改善箇所説明図 ①

改善措置の内容

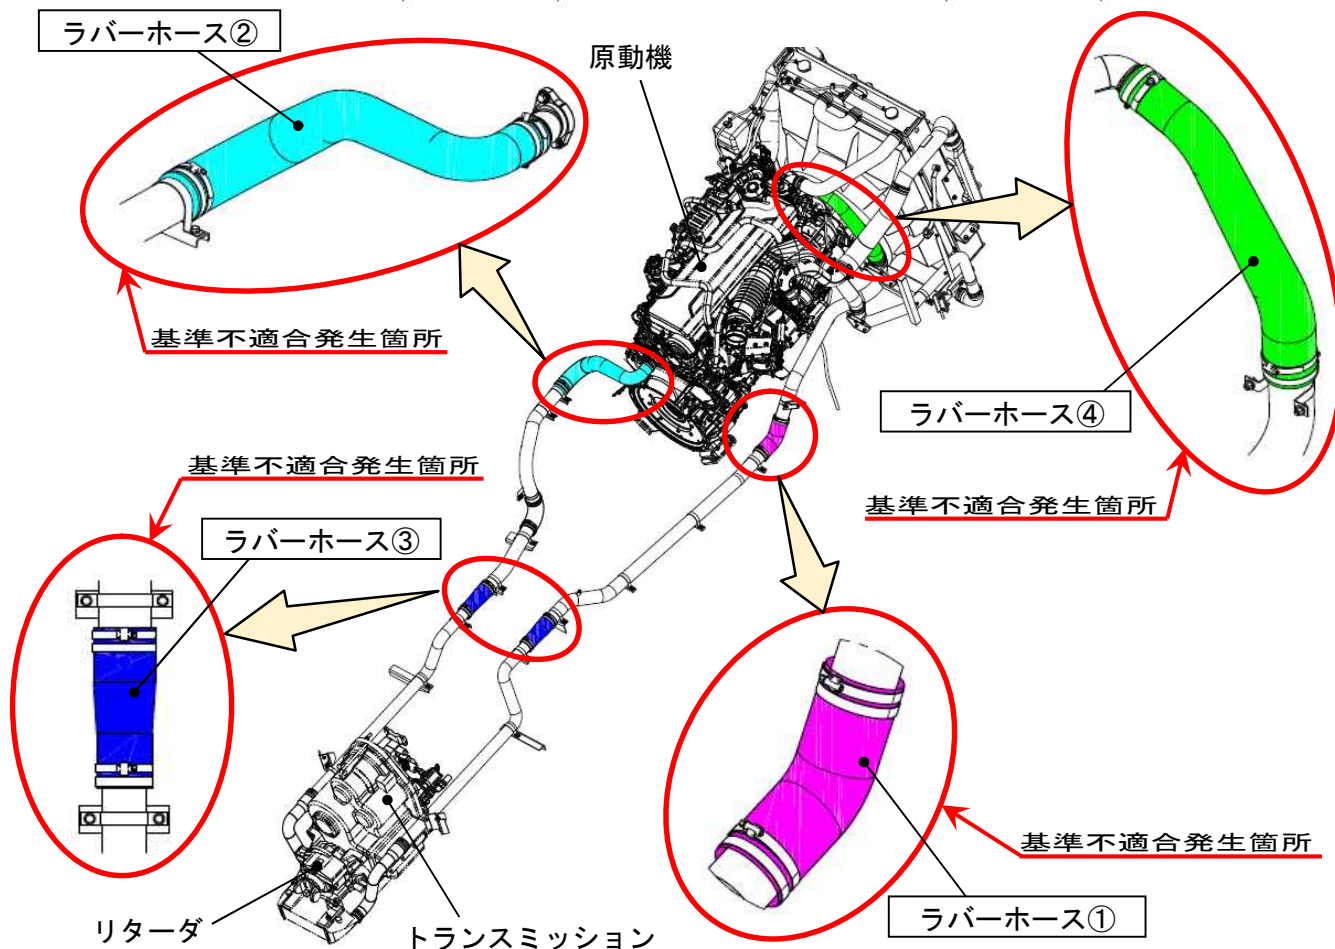
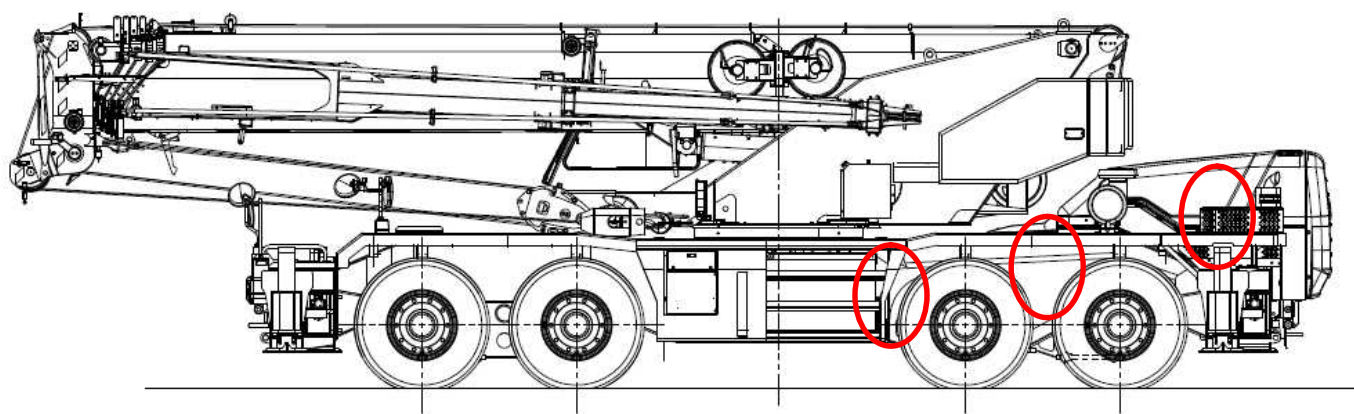
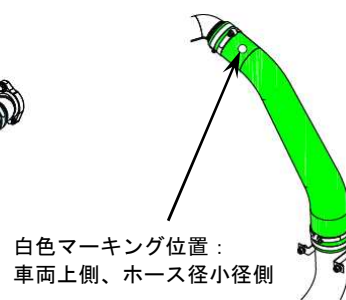
原動機冷却装置において、リターダ冷却装置のラバーホースの強度が不足しているため、当該ラバーホースが破損するものがある。そのため、そのまま使用を続けると、ラバーホースから冷却水が漏れて、最悪の場合、エンジンが停止し走行不能になるおそれがある。

リターダ冷却装置のラバーホースを対策品に交換する。

注：□は、交換する部品を示す。

識別：作業完了車には、所定の位置に白色マーキングを施す。

白色マーキング位置：
車両内側、曲げ部中心付近

白色マーキング位置：
車両上側、ホース径大径側

白色マーキング位置：
車両内側、ホース径大径側
曲げ部中心付近

白色マーキング位置：
車両上側、ホース径小径側

改善箇所説明図 ②

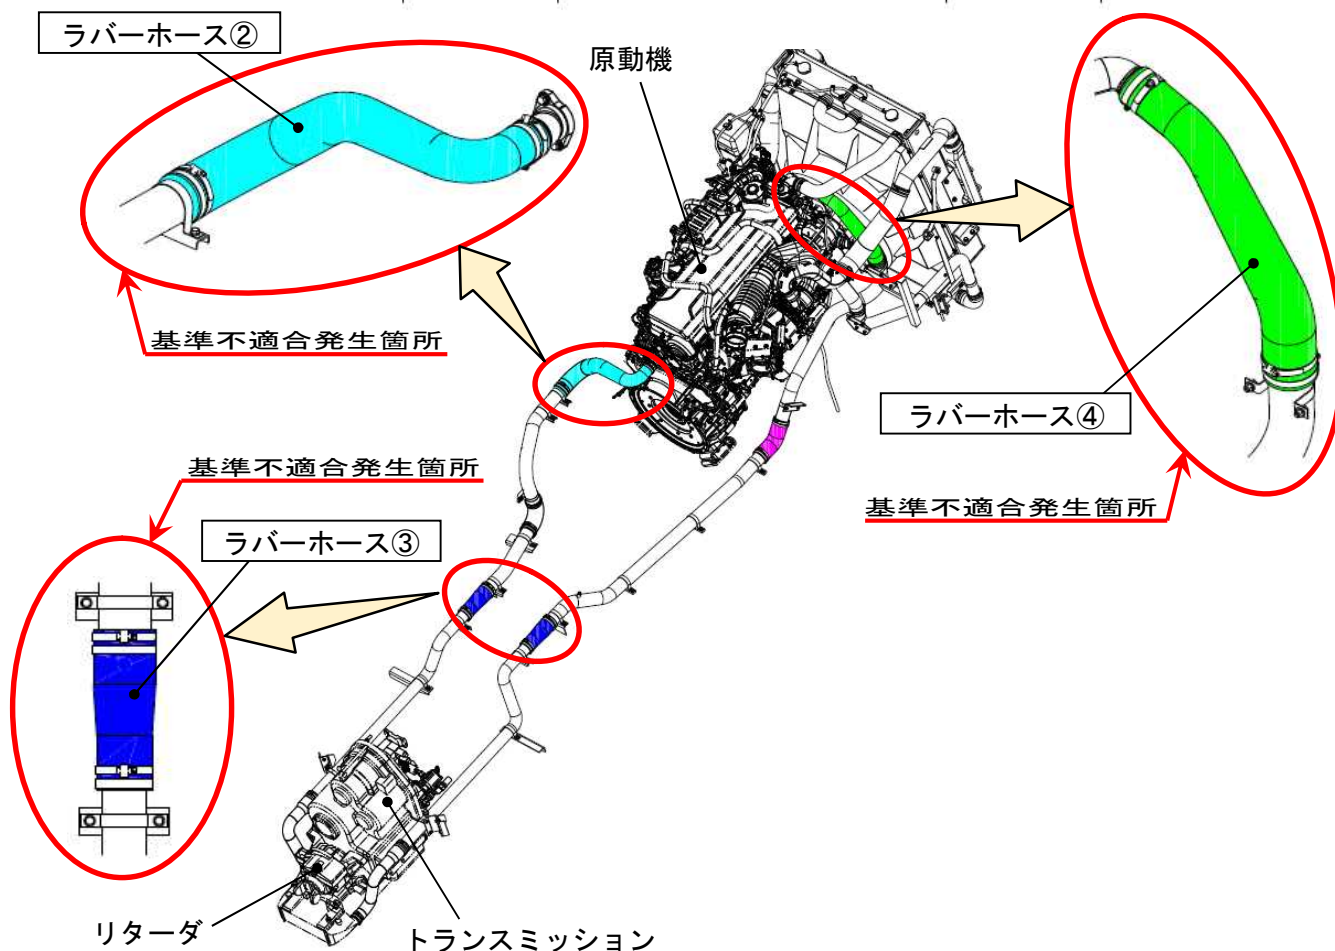
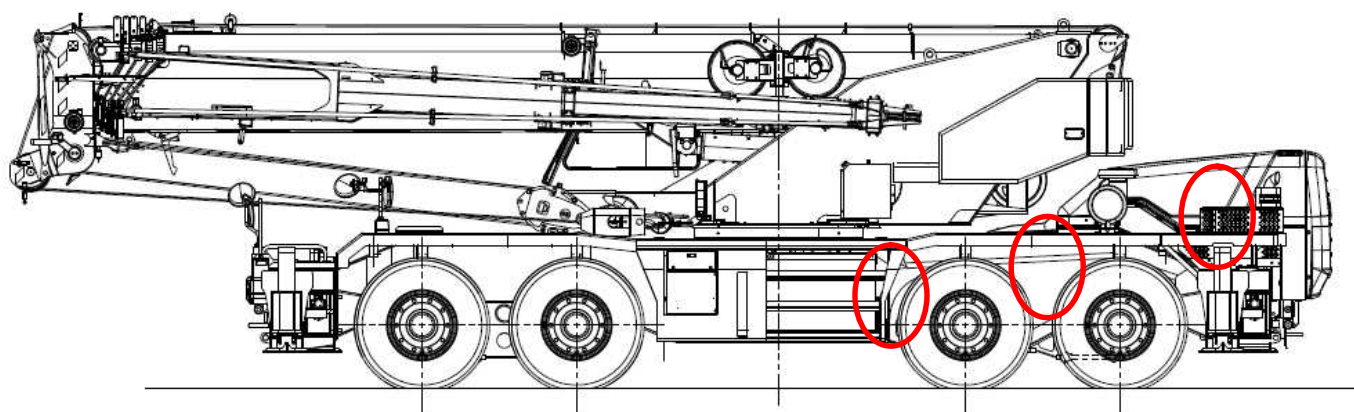
原動機冷却装置において、リターダ冷却装置のラバーホースの強度が不足しているため、当該ラバーホースが破損するものがある。そのため、そのまま使用を続けると、ラバーホースから冷却水が漏れて、最悪の場合、エンジンが停止し走行不能になるおそれがある。

リターダ冷却装置のラバーホースを対策品に交換する。

注：□は、交換する部品を示す。

識別：作業完了車には、所定の位置に白色マーキングを施す。
